注水系配管ルート変更に係る

影響確認について

## 東海第二発電所 注水系配管ルート変更に係る影響確認について

第1図 FV兼用化に伴う系統構成及び配置変更概要図

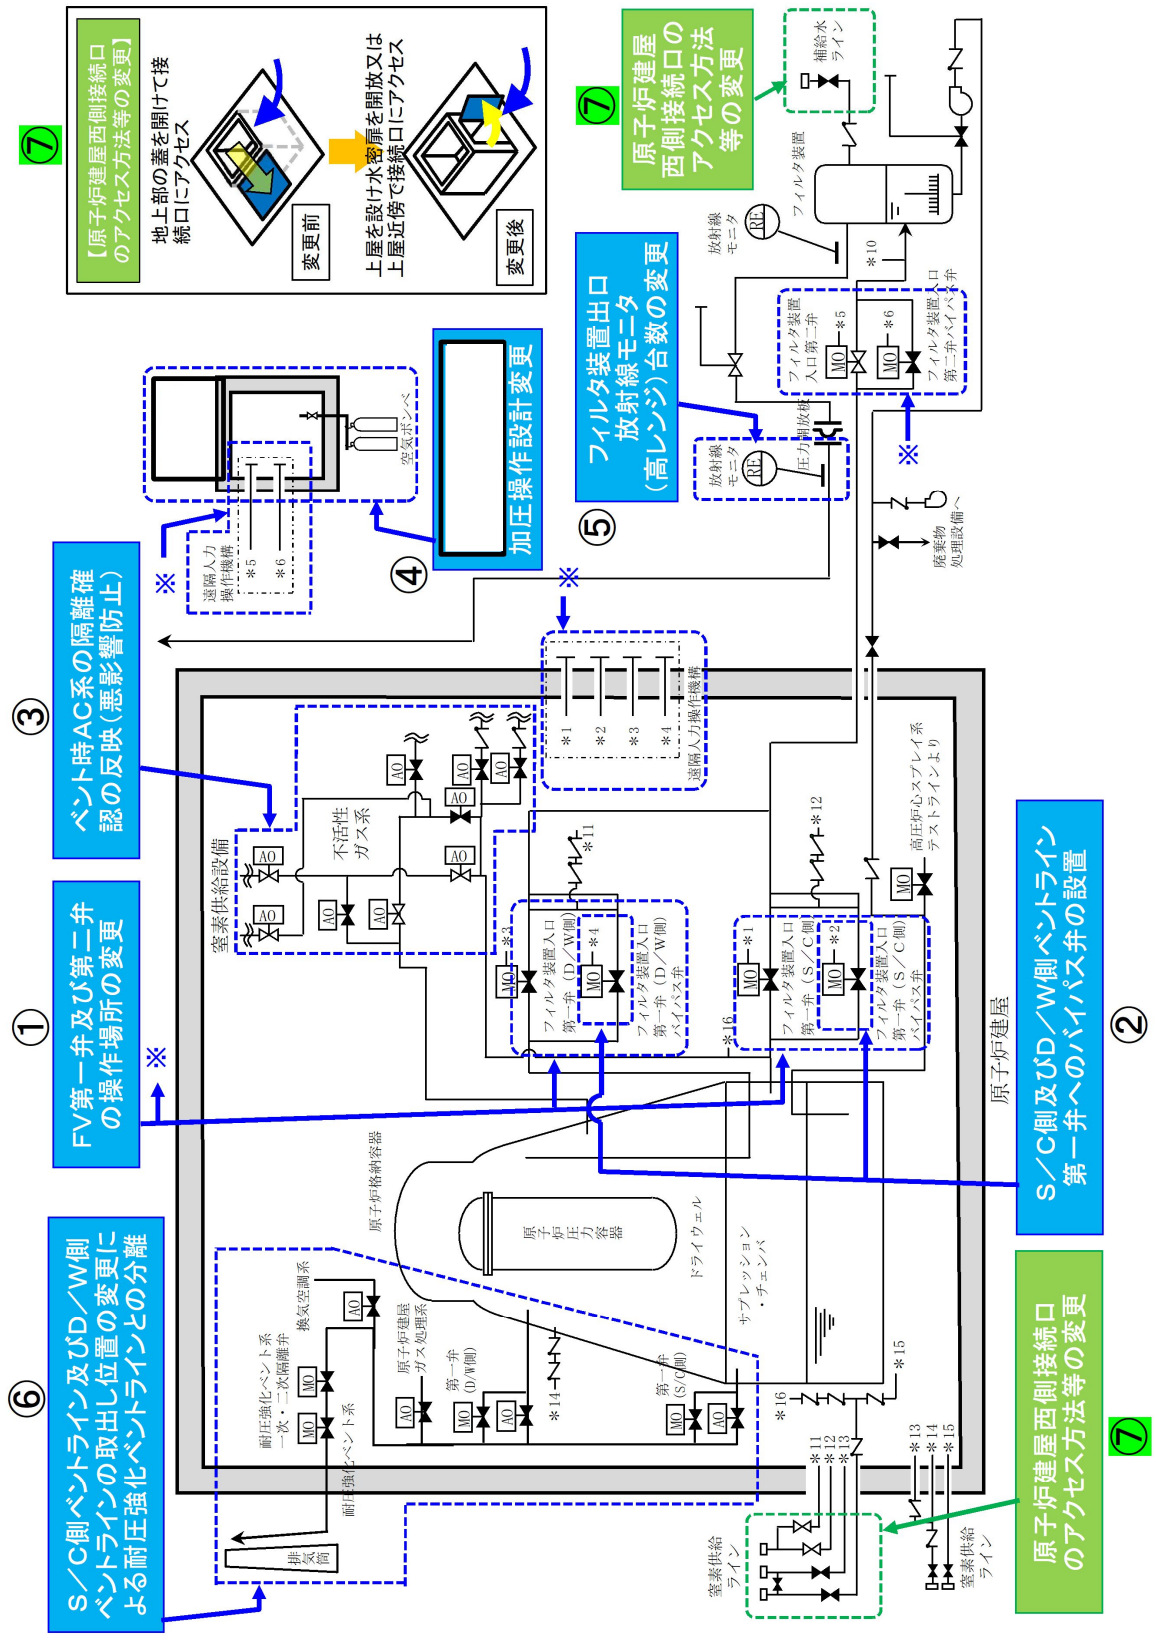
(a) F V装置を，不活性ガス系が接続されている原子炉格納容器貫通部に接続するため，格納容器ベント時の不活性ガス系からの悪影響を防止する観点から，原子炉起動前及び運転中に使用する不活性ガス系の一部（窒素供給設備からの窒素供給用の空気駆動弁）を，S / C側ベント前の系統構成確認対象弁に追加した（所要時間 1 分増加）。（第 1 図③）

(b) フィルタ装置入口第一弁（S / C側）及びフィルタ装置入口第一弁（D / W側）にバイパス弁が設置されることに伴い，フィルタ装置入口第一弁（S / C側）及びフィルタ装置入口第一弁（D / W側）が開不能となった場合の対応として，フィルタ装置入口第一弁（S / C側）及びフィルタ装置入口第一弁（D / W側）バイパス弁の開操作を新たに追加した（所要時間の変更なし）。（第 1 図②）

フィルタ装置入口第一弁（S / C側）及び同バイパス弁の現場操作を原子炉建屋附属棟2階で行う手順としていたが、FV兼用化に伴いベントライン（S / C側）の取出し位置が変更（第1図①）になったことから、操作場所が [ ] に変更となった。

フィルタ装置入口第一弁（D / W側）の現場操作を原子炉建屋附属棟屋上で行う手順としていたが、FV兼用化に伴いベントライン（D / W側）の取出し位置が変更（第1図①）になったことから、フィルタ装置入口第一弁（D / W側）及び同バイパス弁の操作場所が [ ] に変更となった。

フィルタ装置入口第二弁は原子炉建屋廃棄物処理棟3階から操作を行う手順としていたが、FV兼用化に伴いベントラインが変更となったことから、操作場所が  
に変更となった。（第1図①）

第 1 図 ベント準備の所要時間タイムチャート

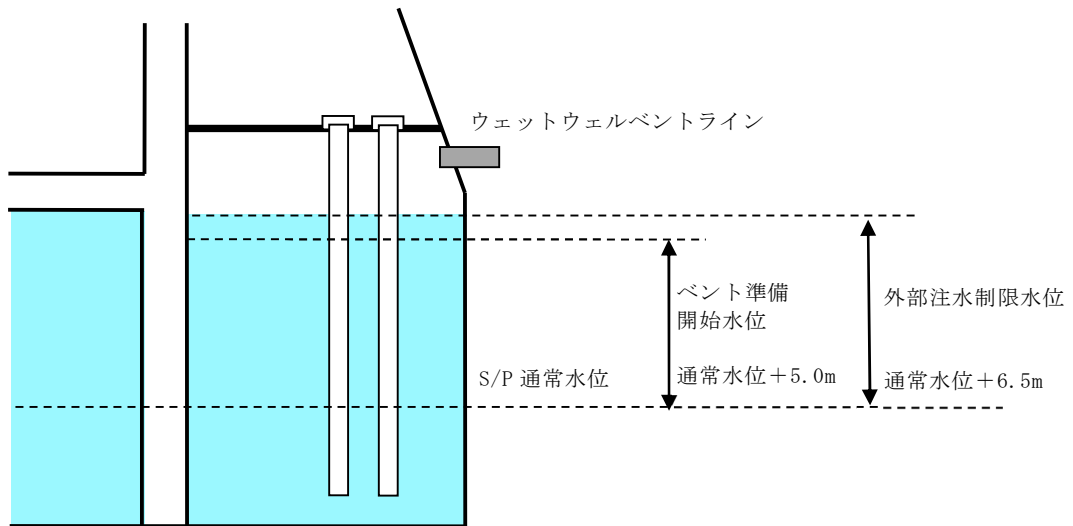
第1図に示すとおり、緊急時対策所への待避時間も含めたベント準備操作の所要時間は約3時間3分であり、格納容器圧力逃がし装置兼用化に伴う第一弁の操作場所変更により移動時間及び防護具着用時間が増加するため、兼用化前の所要時間約2時間45分から約18分時間が長くなっている。従来のベント準備操作の判断基準であるサプレッション・プール水位通常水位＋約5.5m到達時に操作を開始した場合、ベント実施基準であるサプレッション・プール水位通常水位＋約6.5m到達までの時間約3時間に対して余裕時間が

短いことから、ベント準備操作開始の判断基準をサプレッション・プール水位通常水位+約 5.0m 到達時に変更する。サプレッション・プール水位通常水位+約 5.0m 到達時から準備操作を開始した場合、ベント準備完了後からベント実施基準であるサプレッション・プール通常水位+6.5m 到達までに十分な時間があることから、確実に準備を完了することができる。
